**BT0285**  
**29.10.97**

**Assunto:** Inclusão da Válvula Reversora e Bobina Solenóide "RANCO" como opcional  
**Modelo:** Todos os Condicionadores de Ar com Ciclo Reverso  
**Marca:** Consul

Fig.01

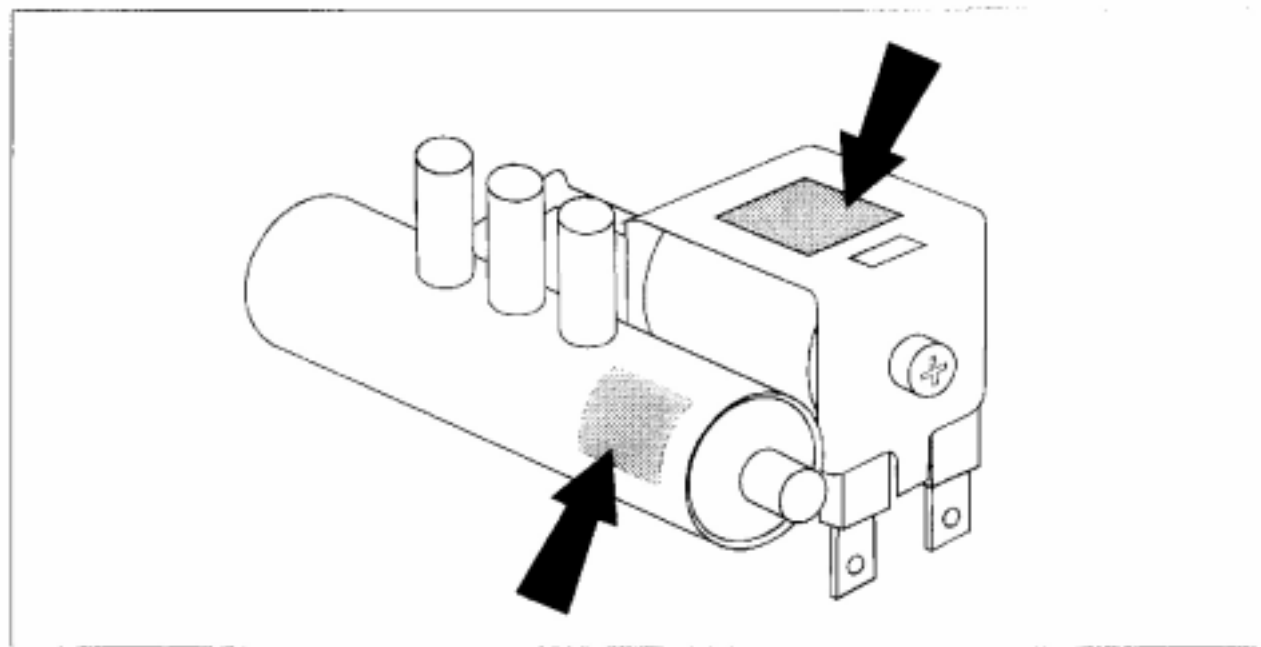
No corpo da Válvula Reversora e da Bobina Solenóide existe uma etiqueta que as identificam com o nome "SAGINOMIYA" ou "RANCO" (veja figura 01).

Produtos que utilizarem o conjunto Válvula e Bobina da marca "RANCO", que necessitarem da troca da Válvula Reversora, deverá também ser substituído a Bobina Solenóide, pois estas peças não podem ser montadas de marcas diferentes no mesmo produto, porque **NÃO SÃO INTERCAMBIÁVEIS** entre si.

Motivo: A diferença entre as Válvulas está no diâmetro do pino e do parafuso que fixam a Bobina Solenóide.
